Réalisation : Département Laboratoire de Saint-Brieuc / Groupe Risques Naturels et Littoraux

Commanditaire	DDTM56/SAMEL – DML/ Pôle de Lorient	C. LE GUYADER
Nature de la demande	Avis sur une problématique d'érosion du cordon dunaire au niveau de l'épi, commune de Gâvres	
Condition d'intervention	- visite de terrain : analyse visuelle du site - rédaction d'un compte rendu de visite

Plan schématique du projet (extrait de la notice explicative de demande de réalisation des travaux)

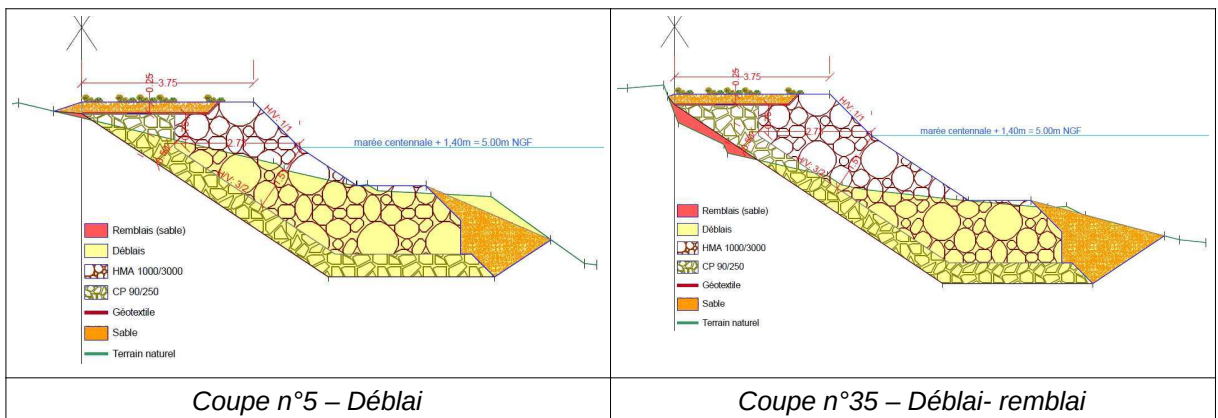
Les enrochements sont des structures rigides qui, dans un contexte de démaigrissement de la plage sont susceptibles d'accentuer le phénomène d'érosion en pied d'ouvrage par une action conjuguée des vagues fortement réfléchies sur ce type de parement, mais également des courants longitudinaux très impactant sur le secteur. Par conséquent, la plage pourrait à terme disparaître, mais il est aussi à craindre un affaissement général de la structure dans le temps par déstabilisation du pied d'ouvrage s'il n'est pas appuyé sur un parafouille en soubassement. Cela obligerait alors à effectuer des interventions régulières pour réagencer les blocs et/ou recharger la structure en complément d'un rechargement de sable en bas de plage.

D'autre part, les extrémités sont des points sensibles où des désordres plus importants vont apparaître (courants turbulents induits par effet de bord – cf. photos 1 et 3 page 6). L'ouvrage projeté qui ne se raccorde pas à l'ouvrage existant rigide (cf. photo 4 page 6) nécessitera très probablement un prolongement ultérieur de la structure jusqu'à celui-ci (cf. exemple ci-dessous en illustration).

Compte tenu de l'incidence évidente de l'épi sur la dynamique d'érosion dunaire au niveau du périmètre de projet, il est préconisé pour une gestion durable du site à long terme, des solutions qui se focalisent en priorité sur le rôle de l'épi :

- tester une modification de son fonctionnement par l'ouverture de segments tout au long de l'ouvrage (épi en pointillé) pour permettre une certaine porosité de la structure et filtrer une quantité de sédiments (à estimer) afin d'équilibrer les stocks sédimentaires de part et d'autre ;
- et/ou, tester une modification de ses caractéristiques géométriques en raccourcissant l'épi et/ou diminuant sa hauteur afin de contenir moins de sédiments en amont et permettre une dérive littorale plus importante qu'actuellement ;

- si l'épi ne peut pas être modifié (difficultés liées à la gouvernance de l'ouvrage et à la territorialité des impacts), il semble à minima indispensable de mettre en œuvre les mesures compensatoires définies par l'étude d'impact dans les quantités prévues depuis la construction de l'ouvrage pour rattraper le volume perdu et mettre en place parallèlement, un dispositif de pontage sédimentaire (by-pass) de part et d'autre de l'épi, soit mécanique avec un plan d'intervention périodique à pérenniser dans le temps, soit hydraulique pour un fonctionnement modulable en continu afin de rétablir un transit sédimentaire artificiel contrôlé.

C'est pourquoi, il est également proposé une solution de protection longitudinale du massif dunaire en arrière de l'épi à mettre en œuvre à très court terme, qui présentent un caractère temporaire et réversible :

- par réalisation d'un complément aux enrochements déjà existant sur le pied dunaire dans la même disposition que les 55 premiers mètres (hauteur maximum de 1,5m, dans l'alignement des blocs existants) à prolonger jusqu'au raccordement avec l'ouvrage rigide présent à l'extrémité Est. Ainsi, cette première ligne de défense permettra de consolider le pied de la dune tout en faisant déferler les vagues avant d'atteindre le sommet et de ralentir le départ de sédiments. En effet, on remarque le jour de la visite que les enrochements maintiennent un bourrelet de sable en amont lorsqu'ils sont présents mais qu'au niveau de leur interruption, l'érosion de la dune s'est accentuée notablement (effet de bout) ;

- sur les 400 mètres de désordres, la mise en œuvre d'un rechargement en sable de granulométrie adaptée au site pour reconstituer un massif dunaire entre la crête érodée et la butée de pied en enrochement (une partie peut-être récupérée par by-pass mécanique). Cette mesure serait accompagnée par la mise en œuvre d'un dispositif de confortement de la crête dunaire consistant en un perré de planches de chênes alignées et doublée en dessous d'un géotextile, sur une hauteur de 2,5m, inclinée à 45° et maintenue dans cette position par des pieux en bois perpendiculaires. Le but de ce dispositif est d'empêcher la régression du sommet par atténuation de l'énergie des vagues au déferlement (diminution de la réflexion) tout en réduisant les risques d'affouillement, et de maintenir le sable de crête. Plusieurs expérimentations ont été conduites avec ce dispositif sur certains massifs dunaires en Bretagne et notamment sur le cordon de Combrit à L'Île Tudy entre 1968 et 1982. Les deux cordons dunaire présentent quelques similitudes morphologiques : côte basse avec un cordon sableux peu élevé, ni très épais, qui isole la mer d'une lagune d'eau en arrière, présentant un profil en travers de la plage assez pentu à cause d'une granulométrie grossière du sable ainsi qu'un profil en long concave qui accentue l'effet de la dérive littorale. Le dispositif expérimental conduit à Combrit a permis de limiter l'érosion pendant au moins 14 ans (durée du retour d'expérience – source : « Les dunes de Bretagne, aménagement et gestion » MinDen 1983).
